浜岡原子力発電所
基準津波の策定のうち
歴史記録及び津波堆積物に関する調査について
(コメント回答)

2024年1月26日

コメント一覧表

図1 E6-⑤の拡大写真

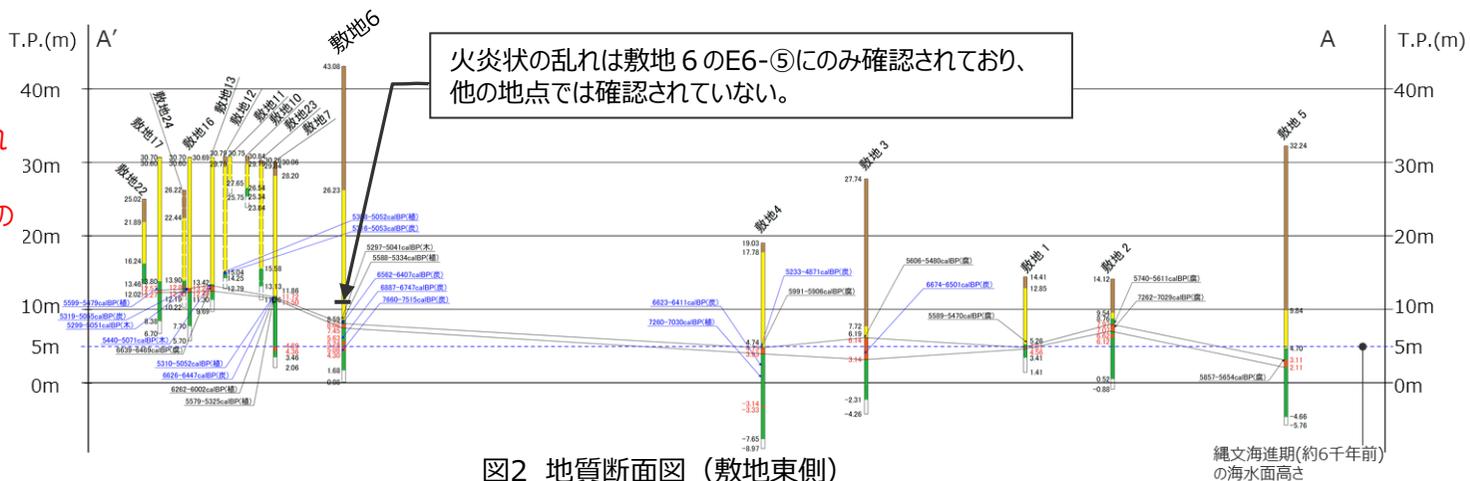
- 敷地のイベント堆積物の分布上限周辺において、イベント堆積物がないとしている泥質堆積物については、その判断根拠を示すこと。
- 敷地のイベント堆積物として比較的厚い層厚を認定していることについて、コア観察結果、地形的な特徴等からの考察を加え説明すること。
- イベント堆積物の評価の基礎データであるボーリングコア写真と柱状図は、調査地点ごとに両者を並べて示すこと。

- E6-⑤には図1のように腐植層の間に砂層が挟まれており、その砂層の上下の境界面に火炎状の乱れが見られている。しかし、この構造は敷地6にのみ確認され、その他の地点では確認されていない(図2)。
- E6-⑤は、火炎状の乱れが認められるものの、類似する地層が連続せず、円礫等の海起源の堆積物も含まれず砂丘を覆う植生等でできた腐植質層と考えられることから、イベント堆積物でないと評価した。
- なお、E6-⑤に似た構造に津波堆積物にも見られる火炎構造(図3)があるが、この構造は未固結の堆積物の上に重い堆積物が急激に重なり下の地層が撓むことで形成され、津波堆積物の下底に認められるとされている(澤井(2012))。E6-⑤の火炎状の乱れは、砂層の下面だけでなく、上面にも認められており、津波などの流れによる堆積時の構造(一般的に下面のみに侵食基底を持つ)とは異なることから、液状化など堆積後に形成された構造であると考えられる。

境界面に火炎状の乱れ
(津波堆積物と異なり、
砂層の上下に火炎状の
乱れが認められる)
